Considerações ao relatório “CONSIDERAÇÕES SOBRE O PROJETO 5 QUE VIERAM DOS GRUPOS DE BASES” encaminhado pela Assessoria Técnica – Cáritas Brasileira no Grupo de Trabalho de Paracatu de Baixo do dia 09 de maio de 2017 e aplicação das diretrizes no Projeto Urbanístico Conceitual pela Fundação Renova

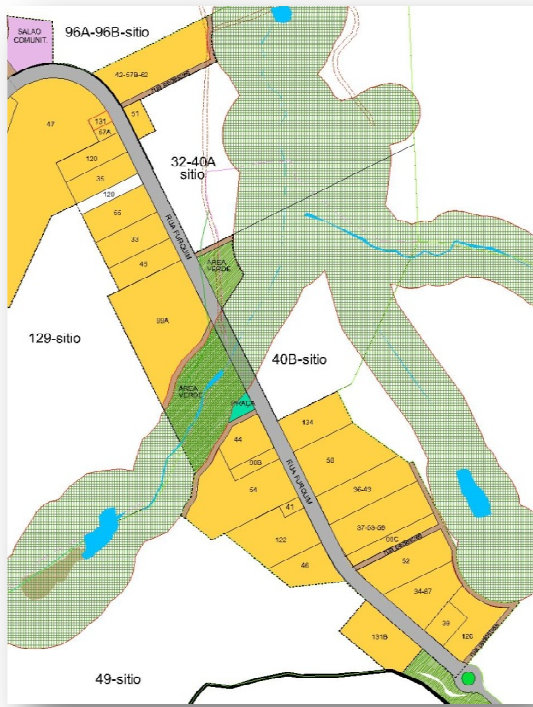
Ainda faltam (muitos) lotes no projeto, não contemplando ainda toda a comunidade. Diversas famílias não se encontraram no projeto do novo Paracatu.	ATENDIDO
A comunidade ressalta a importante ligação que possui com Pedras, Furquim e Borba, e solicita que, assim como antes do rompimento da Barragem do Fundão, a comunidade continue tendo os 3 acessos e não apenas 1 para Furquim, requisitando a criação de vias de ligações com Pedras e Borba.	Entender melhor a questão com a Comissão
"Retirar os lotes 19,31, 05_24, 01, 11A de “dentro” do lote 28_29_30"	ATENDIDO
" Incluir o número 27 no lote 17 e rever o tamanho do lote 17"	ATENDIDO
" Incluir rua entre os lotes de ID 19 - Batatão e Julia Verificar comissão para acesso dos lotes de ID 31 - Domingos confirmar comissão, ID 5 - Edinho e ID 24 - Vanda (?) (vide fig. 03)"	ATENDIDO - Todos os referidos lotes possuem frente satisfatória para rua Monsenhor Horta

" Incluir rua entre os lotes de ID 8 - Aparecida e ID 4 - Paulo Gato para acesso dos lotes de ID 144 - Valdelice, ID 9 - Henrique e ID 85 - Vera (vide fig. 03)"	ATENDIDO - Compareceu parte da família para revisão e solicitaram que fosse retirada a auto delimitação das áreas menores e que fosse considerado todos como compartilhados da área maior da dona henriqueta. A frente (testada do lote projetado possui 269 metros.
" Incluir rua São Caetano que dá acesso aos lotes de ID 28 - Caetano, ID 29 - Sérvulo, ID 30 - Eliana, ID 141 - Giselda, etc (vide fig. 03)"	ATENDIDO - Todos os referidos lotes possuem frente satisfatória para rua Monsenhor Horta
"Vizinhança sentido entrada	ATENDIDO

<p>da cidade – praça Santo Antônio de acordo com a figura 03.</p> <p>Direita: ID 23 - Rosaria, ID 19 - Baratão, ID 31 - Domingos, ID 05 - Edinho, ID 24 - Vanda, Julia verificar comissão, Adalia, ID 8 - Aparecida, ID 85 - Vera Vera, ID 9 - Henrique, ID 144 - Vadelice, ID 4 - Paulo Gato, ID 28 - Caetano, ID 29 - Sérvulo, ID 30 - Eliana e ID 141 - Giselda, ID 8 - Aparecida e ID's 20A e 20B - Antônio verificar comissão;</p> <p>Esquerda: ID 23 - Rosaria, ID 25 - José Carlos, ID 22 - Heli, ID 07 - Evimar, ID 12 - Herculino, Baiano verificar comissão, ID 10 - Gerônimo, ID 26 - Tcharle, ID 03 - Heleno, ID 02 - Soraia e ID's 20A e 20B - Antônio"</p>	<p>ATENDIDO</p> 
<p>"Incluir rua entre os lotes de ID 48 - José Corinto e ID 47 - Hélio (vide fig. 03)"</p>	<p>Os lotes possuem frente satisfatória para as respectivas ruas.</p>
<p>"Incluir rua de acesso a propriedade de ID 96A e 96B - Cor Jesus, com ligação a praça Santo Antônio (vide fig. 03)"</p>	<p>Atendido</p>

<p>"Incluir caixa d'água após o terreno do Toninho verificar comissão (vide fig. 03)"</p>	<p>Será ATENDIDO posteriormente</p>
<p>" Incluir rua de acesso ao lote da ID 66 - Marroca (vide fig. 03)"</p>	<p>ATENDIDO - O lote possui frente satisfatória para rua Gualaxo</p>
<p>" Incluir rua de acesso do lote de Maria do Pilar verificar comissão (vide fig. 03)"</p>	<p>Não identificada Maria do Pilar</p>
<p>" Incluir rua de acesso ao lote de ID 76 - Raimundo e Salete verificar comissão (vide fig. 03)"</p>	<p>ATENDIDO - O lote possui frente satisfatória para rua Gualaxo</p>
<p>" Incluir rua de acesso ao lote do ID 102 - Iami (vide fig. 03)"</p>	<p>ATENDIDO - Todos os referidos lotes possuem frente satisfatória para rua Gualaxo/ Praça Santo Antônio</p>
<p>"Os atingidos realocaram a Escola e a quadra no mapa da figura 03"</p>	<p>ATENDIDO</p>
<p>"Realocar a Creche (vide fig. 03)"</p>	<p>ATENDIDO</p>
<p>"Realocar o posto de Saúde para</p>	<p>ATENDIDO</p>

em frente ao campo (vide fig. 03)"	
" Os moradores anotaram no mapa da fig, 03 as vizinhanças da Igreja e pediram para que a mesma volte a sua posição original, com o Campo próximo a ela"	ATENDIDO 
" Colocar a posição do Ponto de ônibus na Santo Antônio"	Será ATENDIDO posteriormente
" O bloco dos números (83_84, 94, 74, 87, 70_95_101, 91A, 72_80, 81, 69_71_73) eram situados na praça Santo Antônio. O número 81 por exemplo, era em frente à praça"	ATENDIDO 
" A Praça Santo Antônio deve ser invertida para corresponder a como era antes"	ATENDIDO
" Retirar o número 13 da praça"	ATENDIDO
" Colocar o 72B na entrada da cidade, antes mesmo do número 128"	ATENDIDO
"Ver nomeação de vizinhança na figura 03, deixando claro que essas nomeações foram feitas com muita dificuldade pois o traçado	ATENDIDO

descaracterizou a praça Santo Antônio e rua Gualaxo".	
" Atenta-se também para a descaracterização de vizinhança dos moradores do início da rua Furquim".	ATENDIDO
"Inserir os números 40A e 40B na rua Furquim"	ATENDIDO
" O número 18 ficou sem espaço para a construção"	ATENDIDO
" A rua Gualaxo está completamente descaracterizada"	ATENDIDO
" Repensar a proposta do espelhamento da rua Gualaxo e Furquim. No projeto, a proposta dessas ruas descaracteriza muito a ambiência e sua relação de vizinhança (vide fig. 02)"	ATENDIDO
"Surgiu a sugestão de moradores para a que a conexão entre a Praça Santo Antônio, no projeto, e a rua Furquim, se dê através da relocação da rua Gualaxo (vide fig. 02) porque a rua Gualaxo perdeu a suas características e vizinhanças"	Entender melhor a questão com a Comissão
<p>"Rua Furquim Origem/projetada:</p> <p>Rua Furquim projetada lado esquerdo: 111, 62, 57B, 51, 114, RT, Área verde, 36_43, 37_53_56, 52, 34, 39, 126, 130 e José Luis.</p> <p>Rua Furquim projetada lado direito: 47, 131, 57A, 120, 35, 55, 33, 45, 64_124_125, 99A, 44, 90B, 136, APP, 54, 41, 46, 122, 126 e José Luis</p> <p>Situação de vizinhança Rua Furquim de origem:</p> <p>Rua Furquim lado esquerdo: 42_57B_62, 51, 32_40A, 134, 50, 36_43, 99C, 37_53_56, 52, 87, 34, 39, 126 e 49;</p> <p>Rua Furquim lado direito: 131A, 57A, 120, 35, 129, 55, 33, 45, 99A, 44, 90B, 54, 41,</p>	ATENDIDO

<p>46, 122 e 31B"</p>	
<p>"Rua Gualaxo Origem/projetada:</p> <p>Situação de vizinhança Rua Gualaxo de origem: Rua Gualaxo lado esquerdo: 66, 59, 67, 100, 61_70A, 65, 114 e 137. Rua Gualaxo lado direito: 42_57B_62, 32_40A, 133, 132, 63, 60, 130, 135, 113 e 145_146_147.</p> <p>Rua Gualaxo projetada lado esquerdo: 65, 132, 61, 67, 59, 58 e 49. Rua Gualaxo projetada lado direito: 90A, 103, 76, 88_89, 100, 66A_66B, 107A 107B, 18, 40A 40B e 49"</p>	<p>ATENDIDO</p> 
<p>"Locar dois pontos de ônibus na rua Furquim, um no final e outro no início (vide fig. 01)"</p>	<p>Será ATENDIDO posteriormente</p>
<p>"Incluir rua de acesso ao lote do Zé Carlos (vide fig. 03); Verificar comissão"</p>	<p>Não identificado</p>
<p>"Incluir rua de acesso ao lote de Dona Efigênia (vide fig.</p>	<p>ATENDIDO - O lote possui frente satisfatória para rua Gualaxo</p>

03);"	
" Incluir rua de acesso ao lote de Imaculada (vide fig. 03); Verificar comissão"	Não identificado
" Número 111 fora da relação de vizinhança"	ATENDIDO
" Número 42 deve ser incluído no início da rua Furquim"	ATENDIDO
" Os moradores da Furquim NÃO concordam com o cemitério onde está, o correto seria onde era, entre os terrenos de Antônio Carlos e Divino" "Não querem o cemitério perto a cursos de água"	ATENDIDO
" Surgiu a possibilidade de uma ligação da rua Furquim com a Gualaxo (vide fig. 01)"	ATENDIDO - sem a necessidade da ligação
" O projeto precisa contemplar um local público para ser ponto de encontro da Furquim. Em Paracatu, na rua Furquim, existe um ponto de encontro que é embaixo da sombra de uma árvore que ficava localizado entre a casa da dona Nilza - ID 54 e Daiane (vide fig. 01)"	ATENDIDO 
" Vizinhança sentido do fim da rua Furquim - centro (mapa 01). Esquerdo: Marcina - Verificar comissão, ID 126 - Luciano, Naia - Verificar comissão, ID 34 - Aline, ID 54 - Maria, ID 37 - Nilza, Daiane - Verificar comissão, ID 56 - Gorete, ID 36 - Benigna, (?), ID 50 - Marco, Edinho - Verificar comissão, ID 32 - Adelia, ID's 40A e 40B - Divino, ID's 57A e 57B - Viviane; Direito: ID 49 - Luiz Cássio, ID 46 - Glória, Mzariana - Verificar comissão, Ana Paula - Verificar comissão, ID's - 90A e 90B - Rolete(?) , ID's 35 - Niel, ID 54 - Maculada,	ATENDIDO

<p>ID 129 - José Carlos, ID's 99A, 99B e 99C - João Carlinho, ID 45 - Sr. Geraldo, ID 36 - Bia Confirmar comissão, ID 55 - Duda, ID 89 - Antônio, ID 120 - Agostinho, ID 42 - Dona Efigênia, ID's 131A e 131B - João Banana, ID 47 - Hélio"</p> <p>Ver nomeação de vizinhança do mapa da figura 03"</p>	
<p>" Nié pediu para locar o seu lote no lote da família (Seu Zézinho) e manter o lote da sua esposa na Furquim, se não for possível repassar a metragem do lote da esposa dele para o lote junto da família (na Praça Santo Antônio) (vide fig. 03)"</p>	<p>Entender melhor a questão com a Comissão</p>
<p>"Como se dariam os lotes "vagos" para o crescimento da cidade;"</p>	<p>Entender melhor a questão com a Comissão</p>
